# 再処理事業所 MOX燃料加工施設

地震による損傷の防止及び  
地震を要因とする重大事故等に対する  
施設の耐震設計について

令和4年2月16日

日本原燃株式会社

### 3. 基準地震動 $S_s$ を1.2倍した地震力による重大事故等対処の成立性確認 前回審査会合(2022年1月31日)におけるコメント

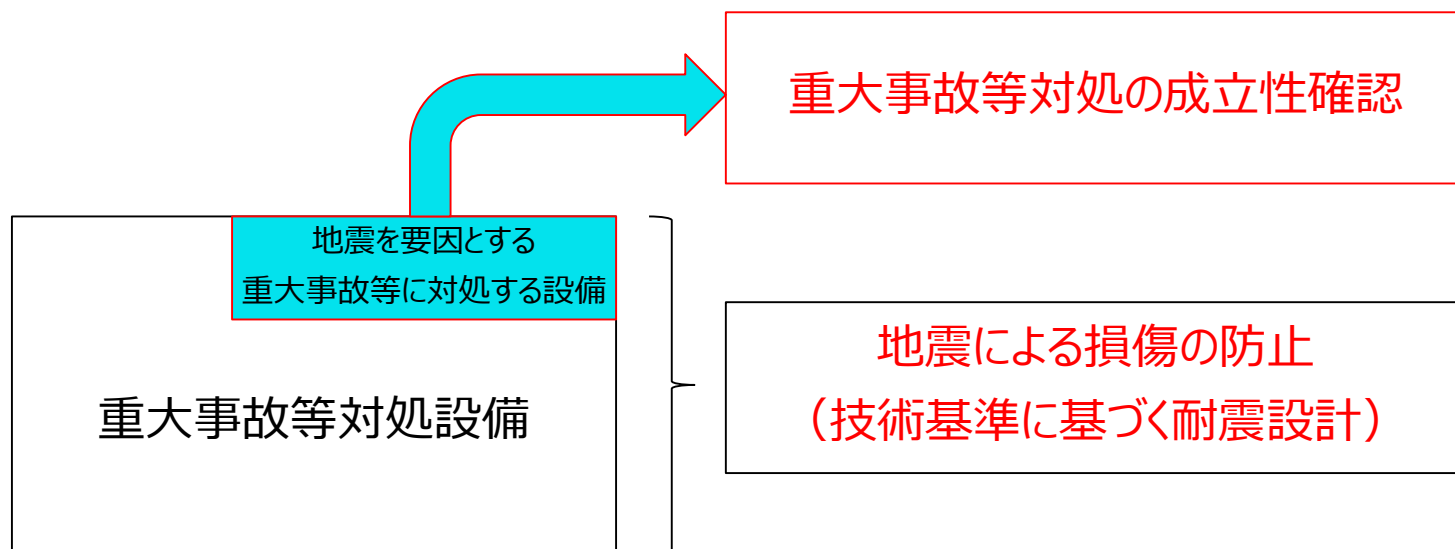
コメント内容	回答
<p>基準地震動<math>S_s</math>を1.2倍した地震力に対する確認の考え方については、事業許可時の議論や当時の約束事項等を踏まえた上で</p> <ul style="list-style-type: none"><li>・何故1.2倍の地震力に対して確認することとしたのか</li><li>・1.2倍という値の成り立ちや意味</li><li>・何をもって重大事故等に対処可能とするか等</li></ul> <p>に立ち戻った上で、「<math>S_s</math>」と「<math>1.2 \times S_s</math>」における評価内容の位置付けの違いを整理すること。</p>	<ul style="list-style-type: none"><li>・事業許可時の説明において、重大事故等対処では、技術的想定を超えた状態での事故の発生を想定することから、種々の不確実性を考慮しても対処が可能である必要があり、設備等の設計による機能の確保だけでなく、技術的能力の観点で重大事故等の対処の成立性を確認することとしている。</li><li>・重大事故等は、設計基準事故で想定した条件よりもさらに厳しい条件を仮定することにより重大事故等の発生を想定するため、「設計条件を超える地震」の指標として基準地震動<math>S_s</math>を1.2倍した地震力を設定し、重大事故等への対処が可能であることを確認する。</li><li>・そのため、重大事故等対処においては、「設計を上回る状態でのハード面における設備等の設計による機能の確保」と「ソフト面における技術的能力の観点での手順等による対処手段の確保」の組み合わせにより成立性を確認するものであり、基準地震動に対する設備等の健全性を確認するものと位置付けが異なるものであることを整理した。</li></ul>
